女川原子力発電所 2 号炉
設置許可基準規則等への適合性について
(固体廃棄物処理系固化装置の固化材変更等)
< 補足説明資料 >

2023 年 12 月 7 日
東北電力株式会社

2. 原子炉設置変更許可申請書の変更概要

4. 固化装置の変更概要

第3-1図 固体廃棄物処理系系統概要図

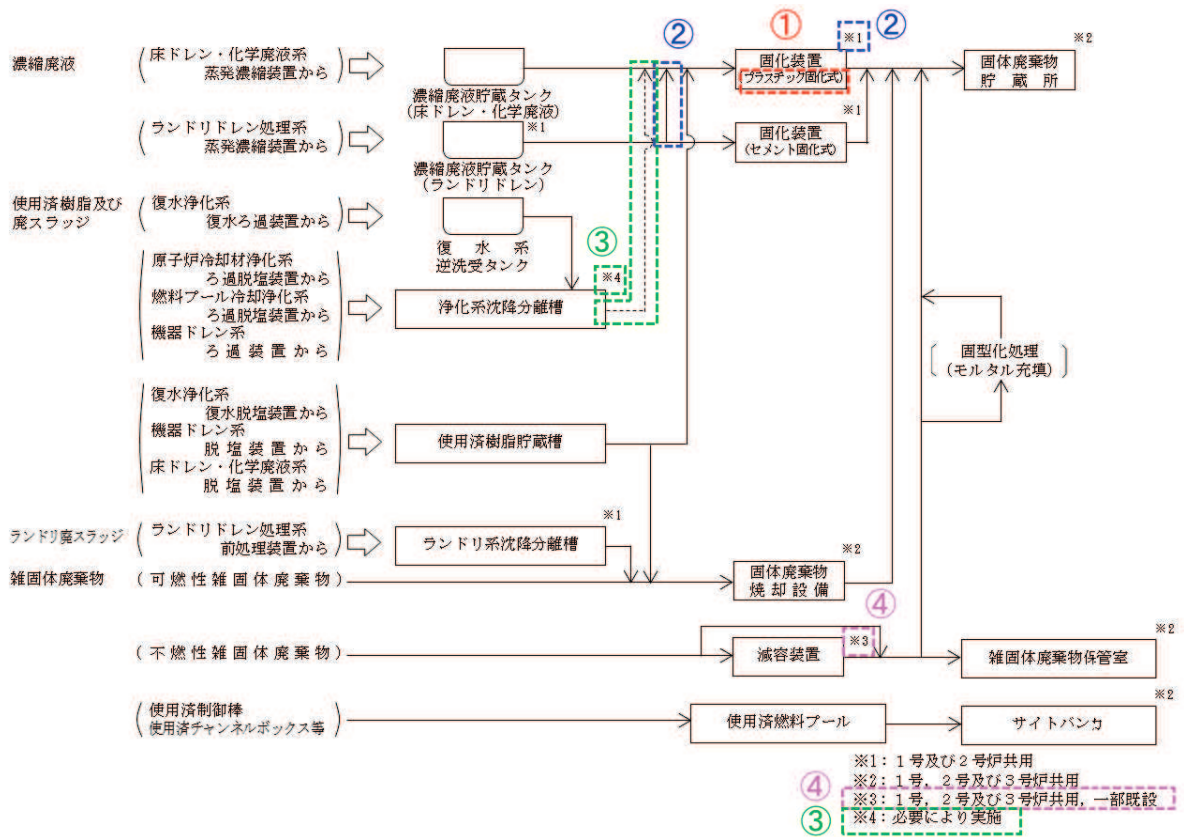
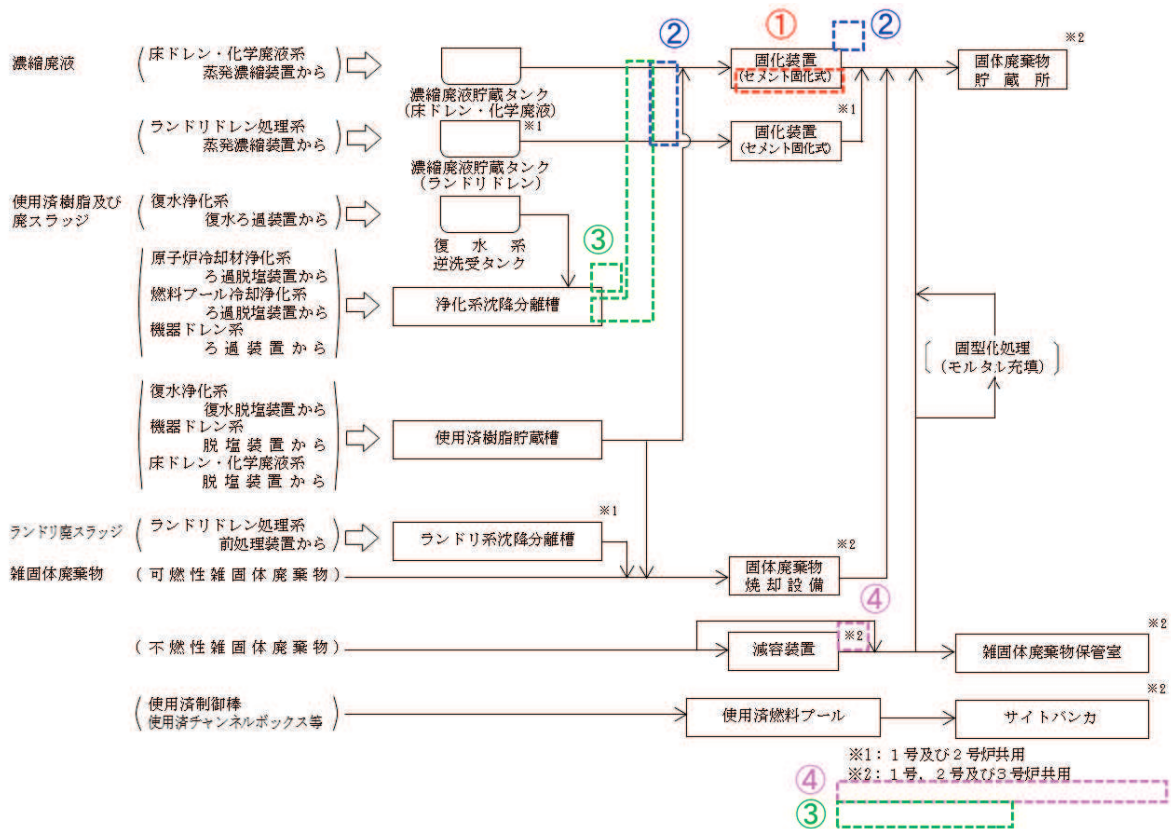
既設置変更許可の本文及び添付書類八に記載しているプラスチック固化式固化装置の固化材を「プラスチック」から「セメント」に変更するとともに、1号炉との共用を取り止める。

また、既設置変更許可では、使用済粉末樹脂等についても固化材（プラスチック）と混合してドラム缶内に固化し貯蔵保管することを記載しているが、セメント固化式固化装置での固化処理は行わない方針としたため、今回の申請にあわせてこの記載を削除する。

【変更理由】 ①固化材変更 ②共用取り止め ③固化処理の取り止め ④記載の適正化

第4-2図 変更前後の機器配置イメージ (1/2)

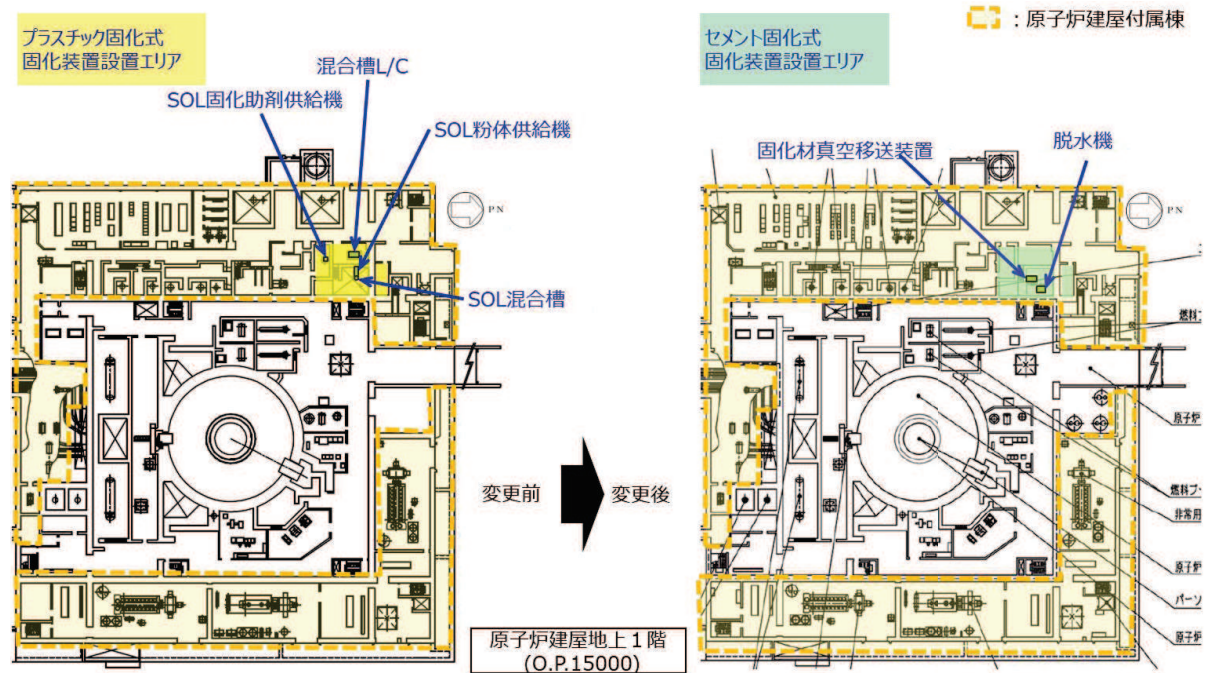
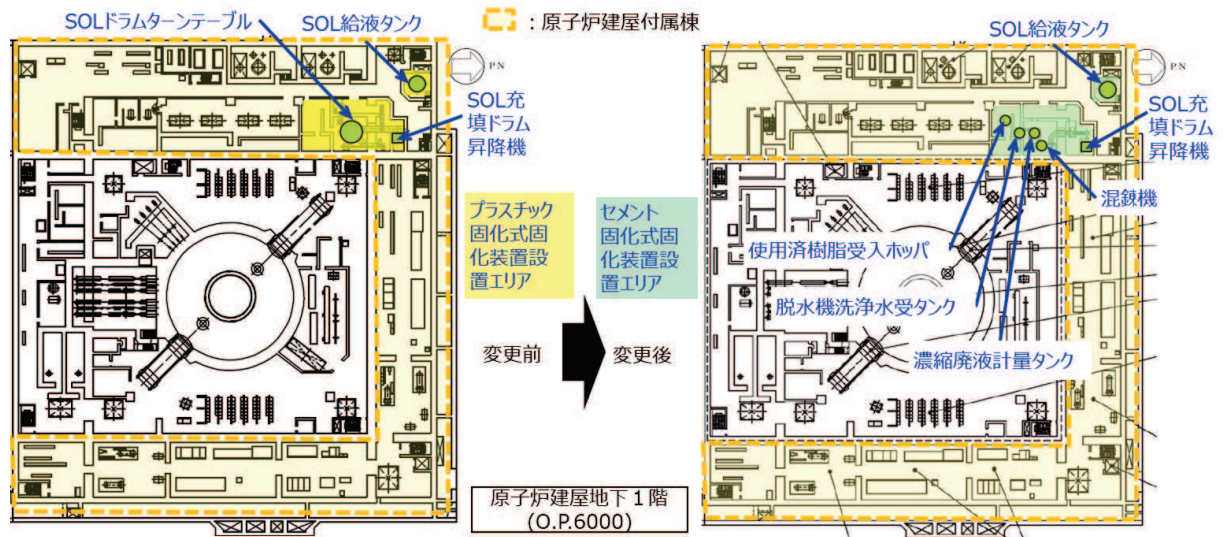
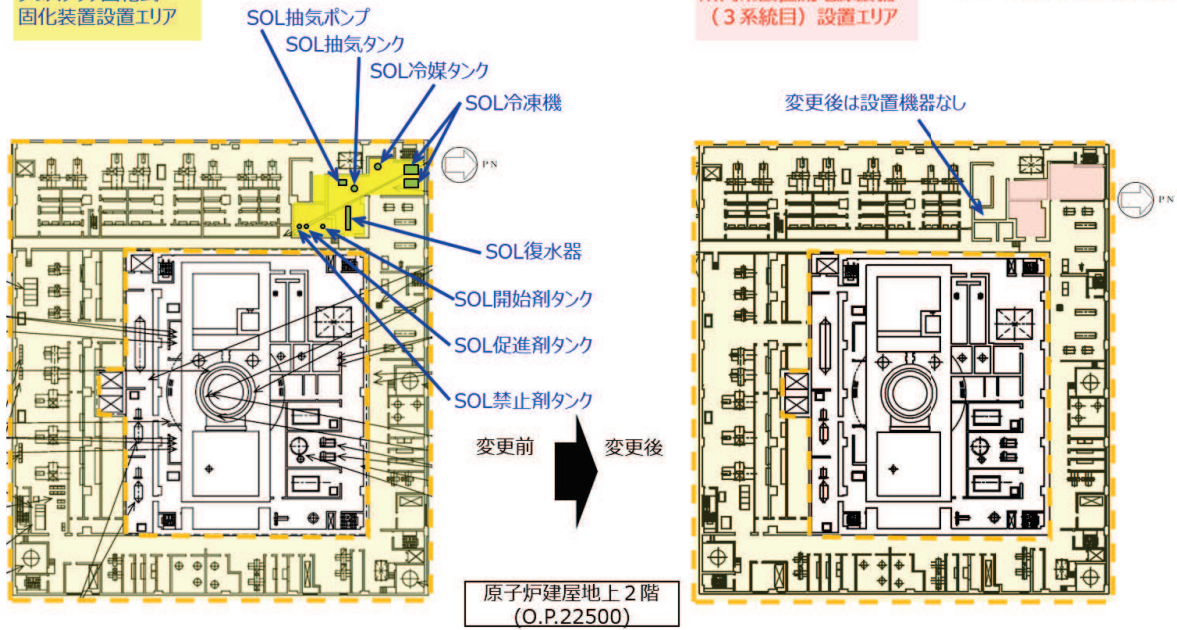
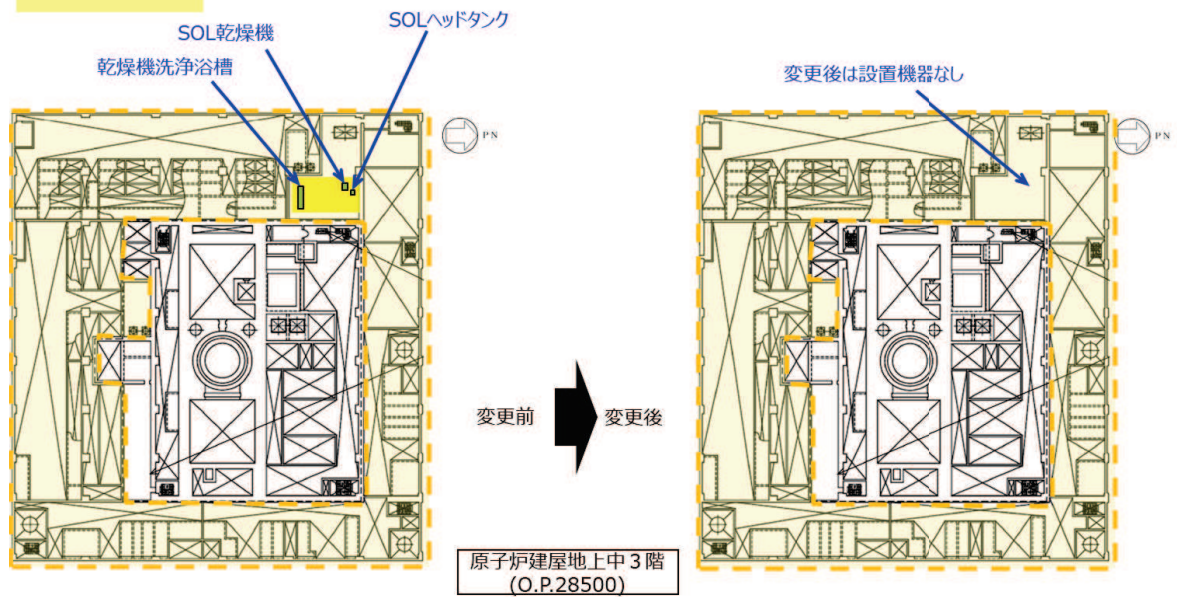
濃縮廃液及び使用済樹脂を固化するために原子炉建屋付属棟に設置した固化装置の固化材を「プラスチック」から「セメント」に変更することに伴い、固化装置のうちプラスチック固化に関する機器等を撤去し、セメント固化専用の機器等を追設する。

セメント固化式固化装置の設置場所を第 4-1 図に示す。また、変更前後の機器配置イメージを第 4-2 図に示す。

また、固化材の変更に合わせて固化装置の機器構成について最適化を図り、得られたスペースを活用し所内常設直流電源設備（3系統目）を設置する。

第 4-3 図 セメント固化式固化装置概略系統図

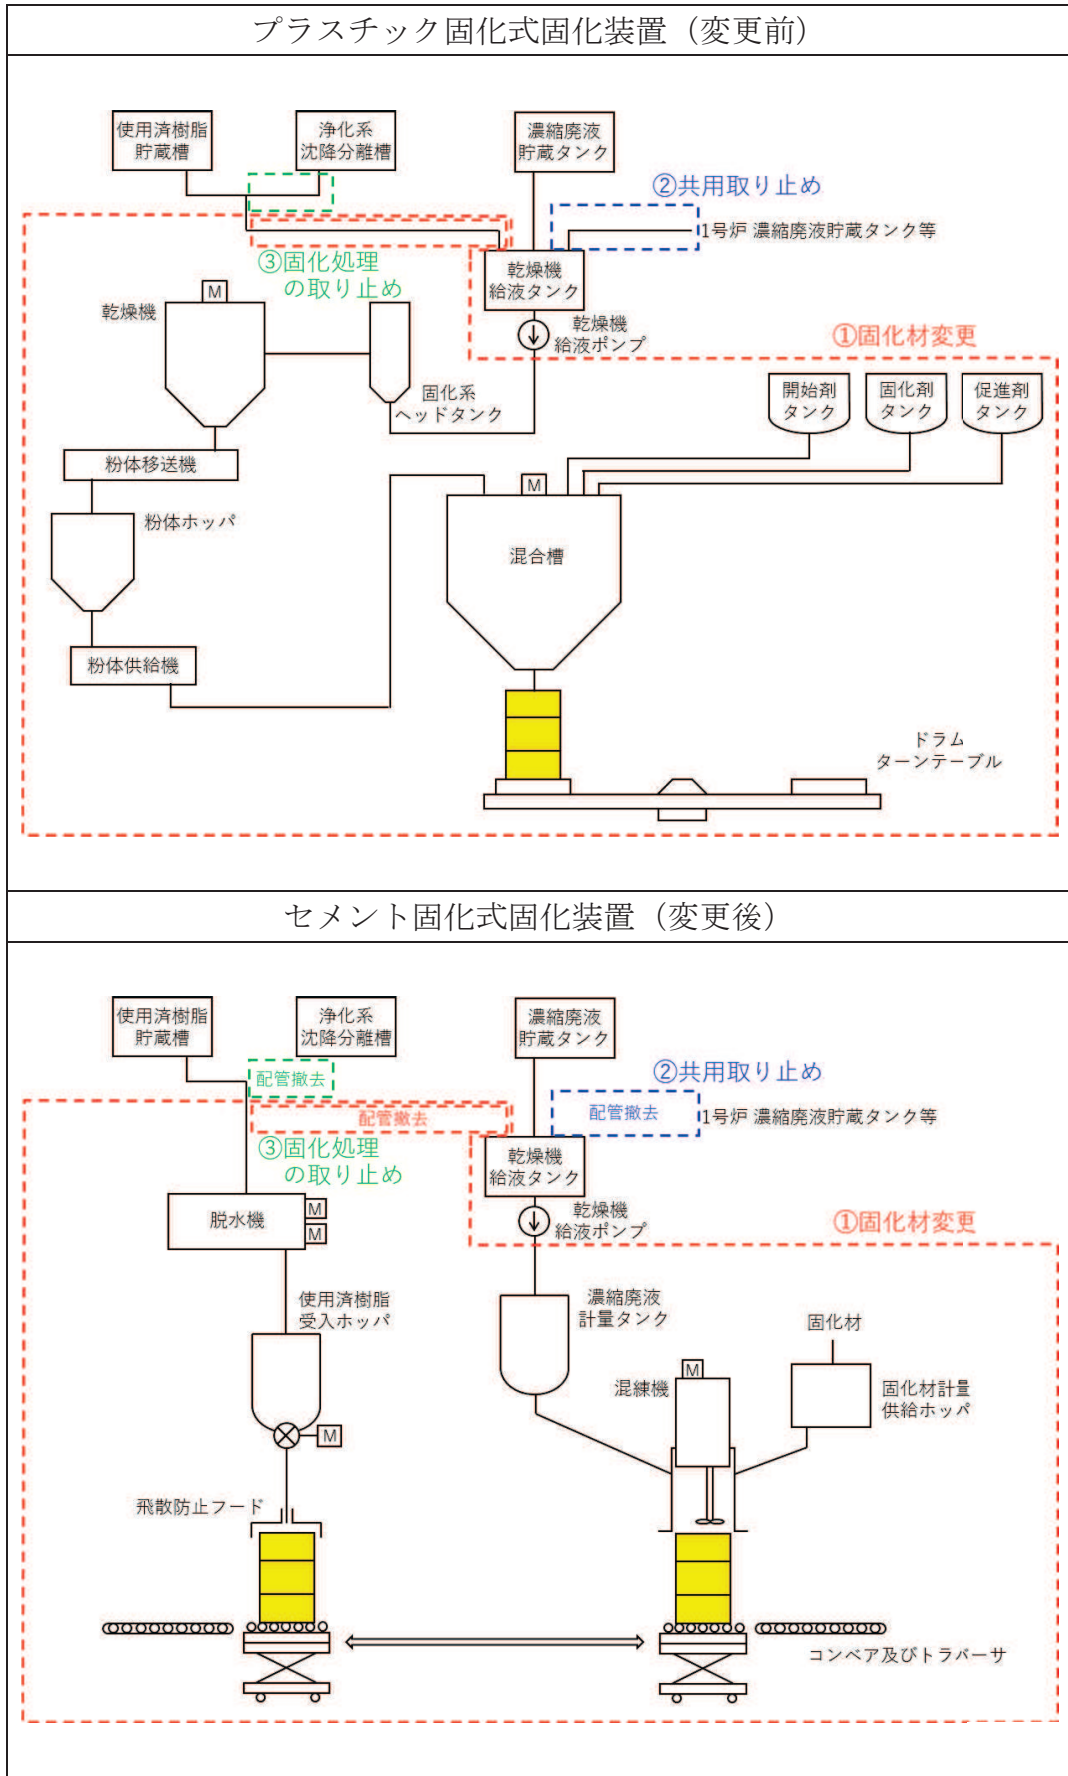
セメント固化式固化装置の仕様を第 4-2 表、セメント固化式固化装置概略系統図を第 4-3 図に示す。

本変更によるプラスチック固化式固化装置等の撤去箇所を第4-3図に示す。

図 セメント固化式固化装置における散逸防止対策（イメージ図）

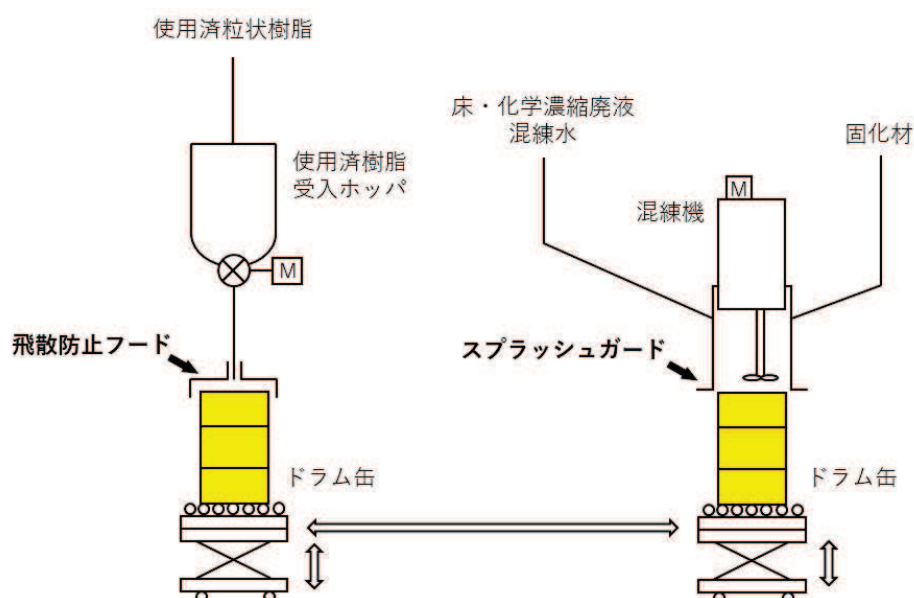
セメント固化式固化装置による放射性廃棄物の処理過程において、放射性物質の散逸の防止を考慮するものとして、飛散防止フード及びスプラッシュガードがある。

使用済樹脂受入ホoppaからドラム缶へ使用済樹脂を投入する際には、ドラム缶を上昇させ飛散防止フードと接続することにより、ドラム缶内からの放射性物質の散逸を防止する設計とする。

また、混練機からドラム缶へ床・化学濃縮廃液、固化材及び混練水を投入する際には、ドラム缶を上昇させスプラッシュガードと密着させることにより、ドラム缶内からの放射性物質の散逸を防止する設計とする。
